# 近鉄四日市駅バスターミナル検討部会

## 第12回検討部会資料

令和7年7月25日

### (2)バス正着に必要な離隔(北側)

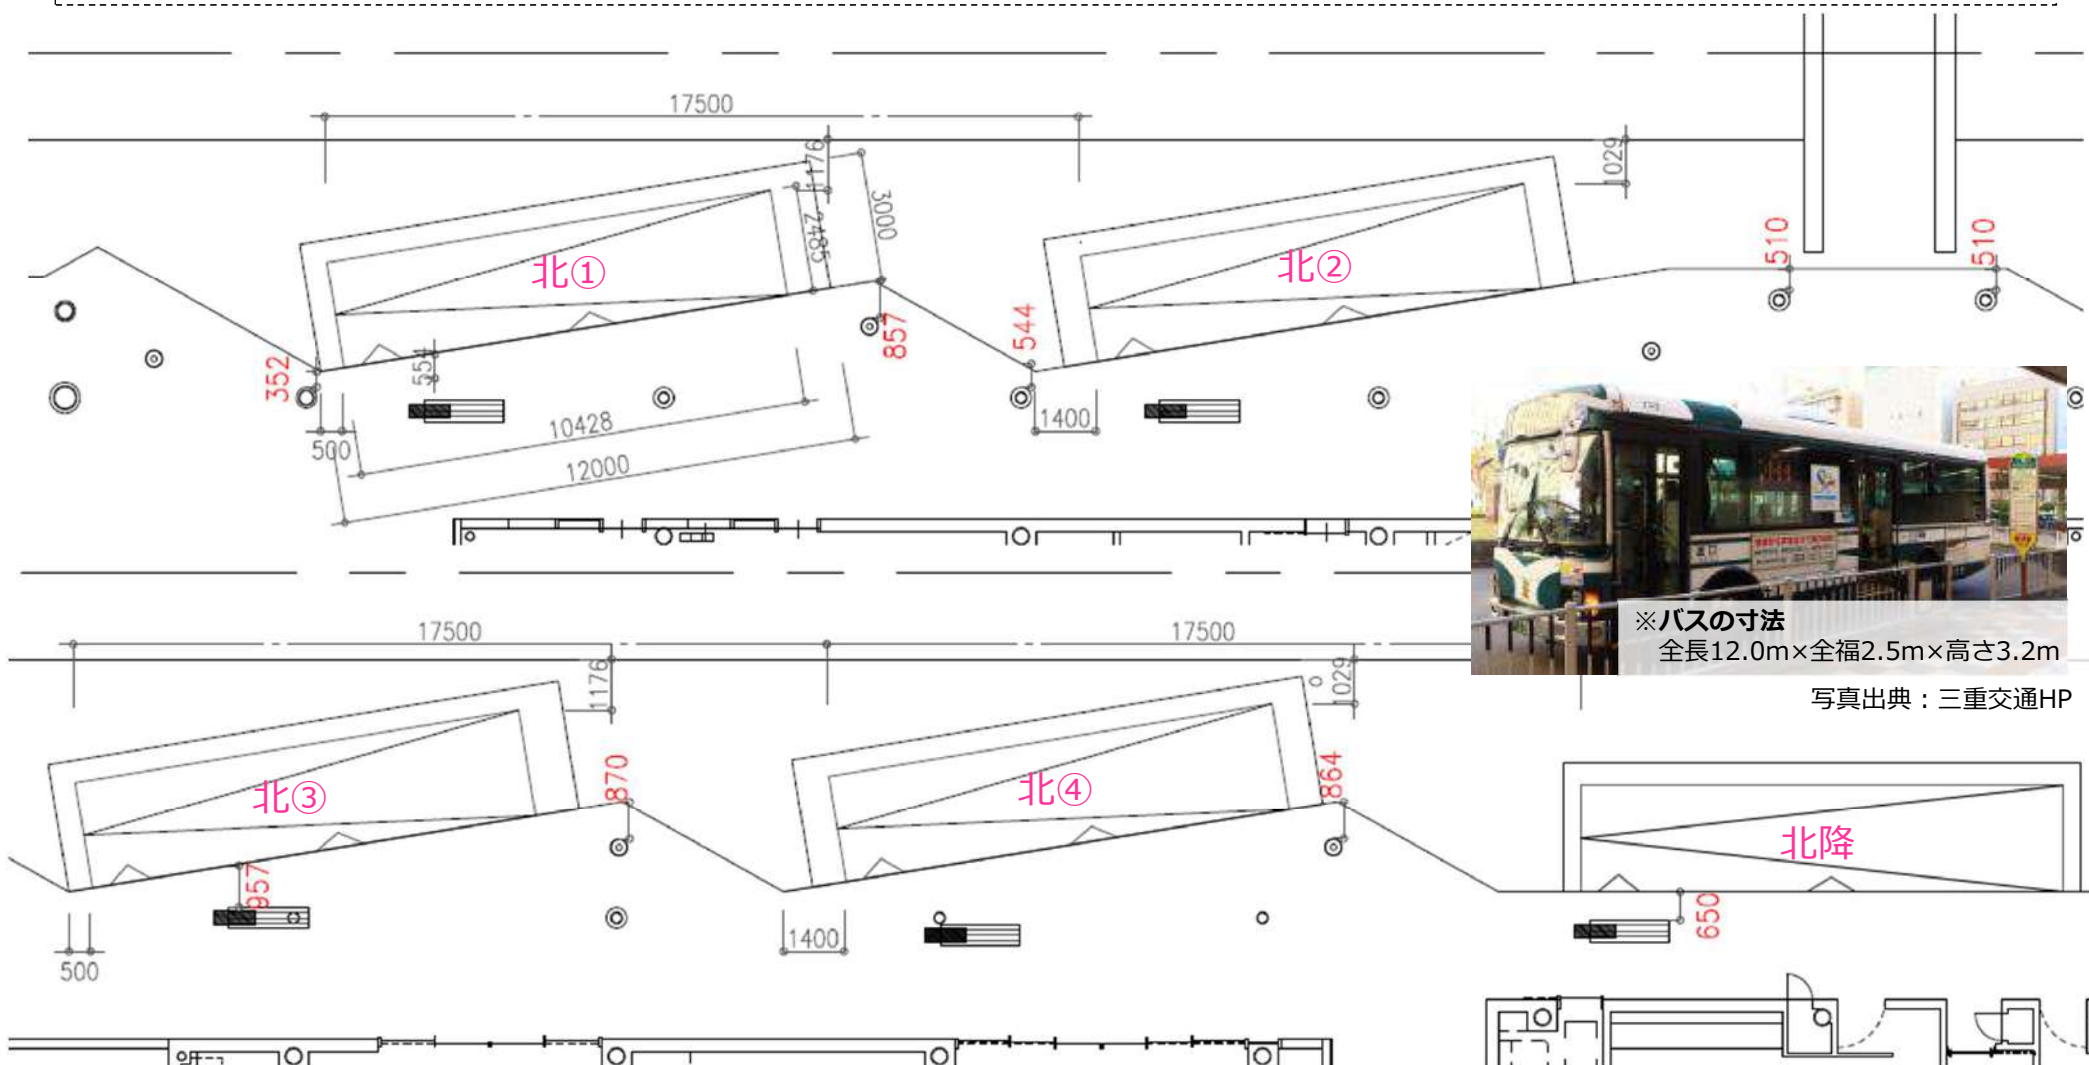
- 円滑なバス乗降のため出来るだけバスを正着させたい。バスのオーバーハングを考慮し、シェルター柱や柵などの設備について、数十cm～1m程セットバックしていただきたい。

- バスのオーバーハングを考慮して、柱や柵などの設備をセットバック

### (3) タクシー乗場のシェルター構造・車いす乗降用スロープ

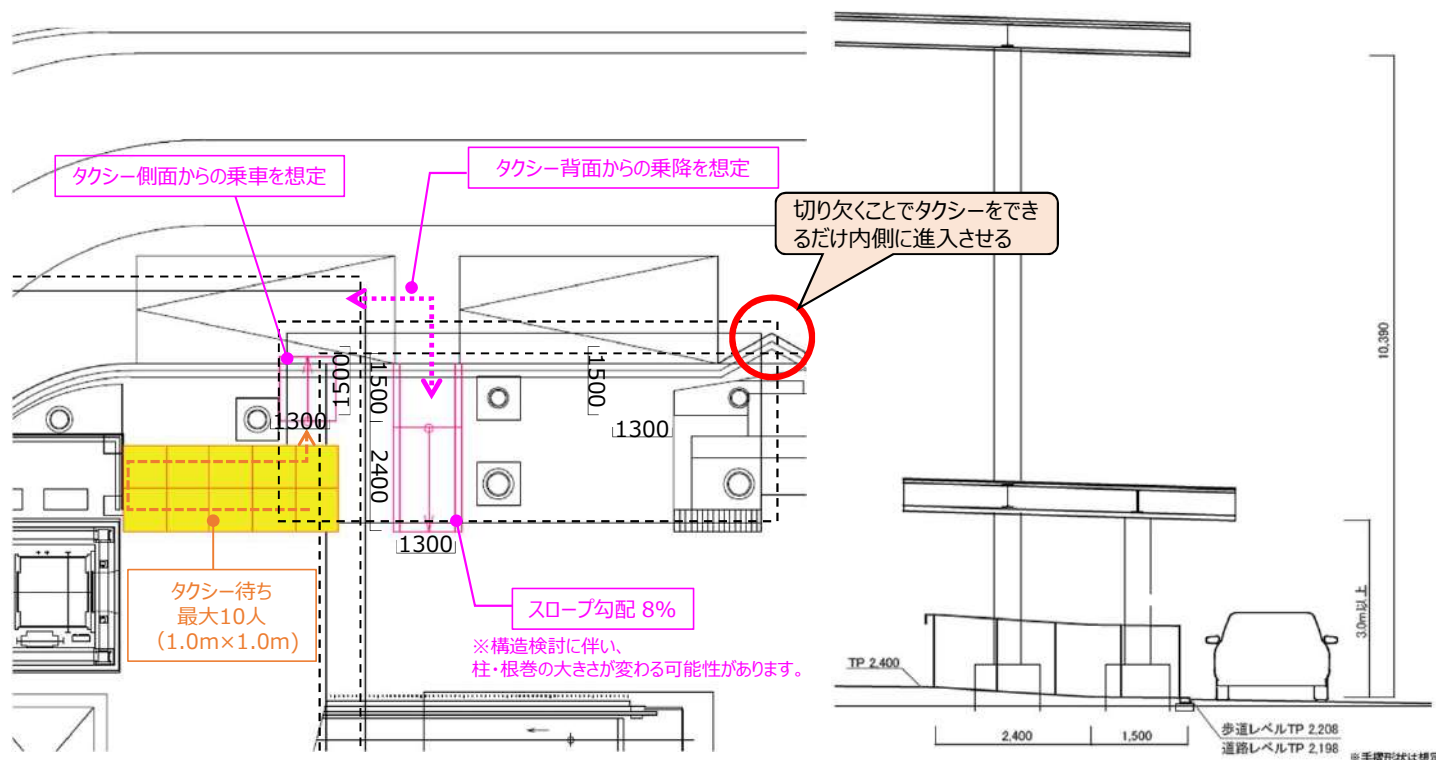
- ・ タクシー乗降場のシェルターについて、乗降時の雨よけ効果のために、高さを低くできないか、また、車両側にいくらか張り出すなどできないか、検討いただきたい。
- ・ 乗降場における施設帯の開閉口について、タクシーによりドアの開閉方法が様々であるため、開閉口の幅についても考慮のうえ、検討してほしい。車イス乗降用に長さ 1.5m ほどのスロープを張り出すことがあるため、考慮して頂きたい。

- ・ タクシー乗降用の低い屋根を設置。また、雨除けのため車両側に張り出して設計
- ・ タクシー開閉口の幅や位置、車いす用スロープの寸法を考慮した施設配置を検討

## (4) デジタルサイネージ配置・サイズ

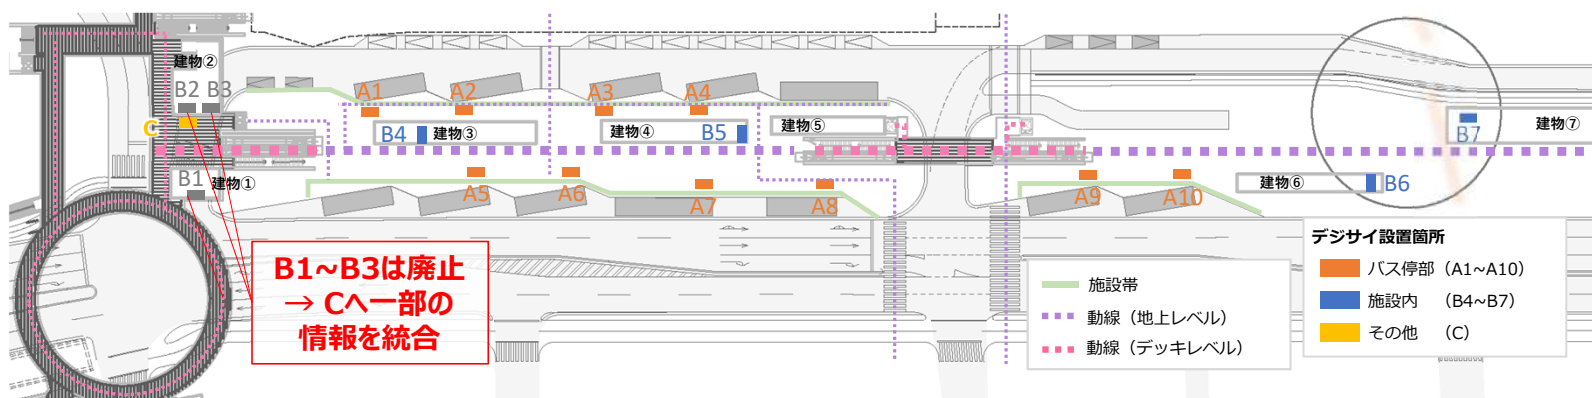
- ・ 情報提供機能については、ターゲットを明確にした的確な情報提供が必要。運営コストが負担にならないよう必要最小限の情報量とすることも重要である。施設の管理・運営を行う民間事業者と調整しながら検討すること。

- ・ 設置場所ごとに、ターゲットに向けて提供する情報を限定し、効率的な情報提供を行えるよう見直し
- ・ 見直しに伴い、デジタルサイネージ台数の削減・画面サイズの縮小
- ・ 台数削減・画面サイズ縮小によりコスト削減を図る
